BITACORA ELECTRÓNICA DE OBRA

Confir ma Bitaco ra: Si	Nro Inform e: 67	Fecha Informe: 24-04-2019	Nombre De La Obra: Carretera Moquegua - Omate - Arequipa Tramo: II km. 35 al km. 153.50	Personal Encargado: LUZMILA GUERRA MOTTA
---	------------------------------------	-------------------------------------	---	--

Inspección Técnica a obra de forma conjunta entre los ingenieros especialistas de PVN, Contratista (Consortio Vial del Sur integrado por COSAPI S.A. –OBRASCON HUARTE LAIN S.A) y Supervisión (Consortio Supervisor Vial Arequipa integrado por las empresas GOC S.A. CONSULTORA DE ESTUDIOS Y SUPERVISIÓN S.A. ACRUTA & TAPIA INGENIEROS S.A.C.).

Foto2:

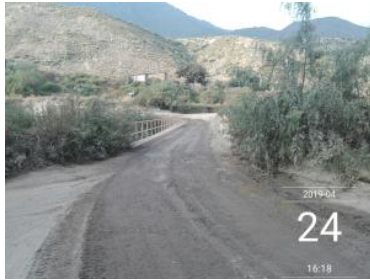
CDescripcion _____:
Con la participación de los especialistas de PVN, Contratista y supervisión, se procede a verificar la topografía del terreno y el trazo proyectado en la ubicación planteada en el expediente técnico del puente proyectado sobre el rio salado, teniéndose las siguientes conclusiones:

- Los especialistas en Trazo, Topografía, Diseño Vial, Señalización y Seguridad Vial concuerdan en que sería factible el cambio del trazo planteado en el expediente técnico con la finalidad de lograr los radios adecuados de la vía.
- Se deberá coordinar con PACRI a fin evaluar la posibilidad de mayores liberaciones de predios en la zona de acuerdo al posible cambio de trazo y en correspondencia al planteamiento del trazo a ser propuesto.
